Beschlussvorlage Ausschuss  
für Stadtentwicklung, Mobilität  
und Verkehr Nr.: 40

Bebauungsplan Nr. 80 „Sandstraße“ – 2. Änderung; Kernstadt

1. Beratung und Beschlussfassung über die vorgebrachten Anregungen im Rahmen der öffentlichen Auslegung, der Beteiligung der Behörden und sonstigen Träger öffentlicher Belange sowie der Nachbargemeinden
2. Satzungsbeschluss

**Bebauungsplan Nr. 80 „Sandstraße“ – 2. Änderung“; Kernstadt  
Beteiligung nach § 13 Abs. 2 und § 4 Abs. 2 BauGB zum Entwurf  
Auswertung der Stellungnahmen**

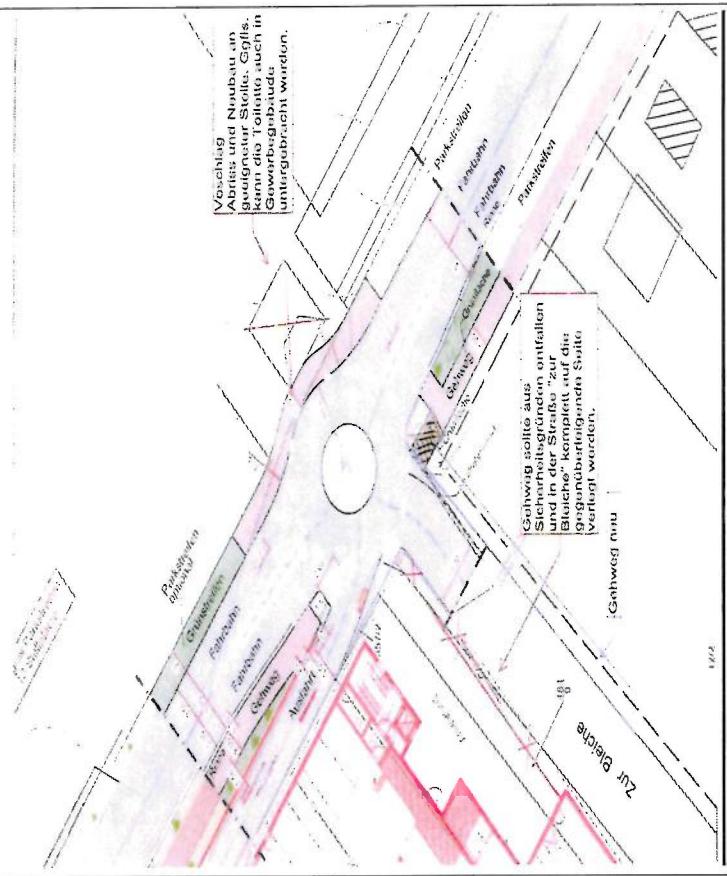
Insbesondere die Platzierung der Anlieferzone könnte für schwächeren Verkehrsteilnehmer zu einer Gefahr werden. Da die anliefernden LKW rückwärts die Anlieferungszone anfahren müssen, kann es immer wieder kurzfristig zu einem Rückstau in alle Richtungen führen. Ist ein problemloses Anfahren überhaupt möglich, da in der "Sandstraße" vor dem Kreisel Querungshilfen vorgesehen sind?

Zur Klärung der Anfahrbartkeit bei der Warenanlieferung sollte daher eine Schleppkurve in die Planung eingetragen bzw. für die aktuelle Planungsphase ausgewertet werden. Die Aufstellung einer LSA mit z.B. Funkauslösung könnte in die Überlegungen, für eine sichere Gestaltung der Verkehrsflüsse bei der Andienbarkeit, einfließen.

Auch über die Gestaltung des Gehwegs sollte noch einmal nachgedacht werden. Zum einen sollte er im Bereich der Ein- und Ausfahrt zum Parkplatz, sowie über die Einfahrt zum Parkhaus durchgehend gestaltet werden und nicht durch Asphaltflächen unterbrochen werden. Diese signalisieren den Autofahrern optisch eine Bevorrechtigung. Außerdem sollte die Absturzsicherung zwischen Geländer und Ausfahrt aus der Tiefgarage so gestaltet werden, dass der Gehweg und die Fahrbahn von Verkehrsteilnehmern, die aus der Tiefgarage ausfahren, eingesehen werden können.

Der Ausbauquerschnitt der Gehwege und Querungen sollte, wo immer es die Platzverhaltisse es ermoglichen, 2,50 m betragen und barrierefrei ausgefuhrt werden.

Die Ausführungen werden zur Kenntnis genommen. Sie sind nicht Gegenstand der verbindlichen Bauleitplanung.

Die Vorgabe der Gehwegbreiten ergibt sich aus den Vorgaben der Stadt. Größere Breiten für Gehwegeanlagen würden zu Lasten der Straßen- und Parkplatzbreiten gehen. Die Breite der zweistreifigen Fahrbahn der Sandstraße hat bei verminderter Geschwindigkeit und einem geringen Linienbusverkehr soll nach den Vorgaben mind. 5,5 m bzw. 6,0 m sein.
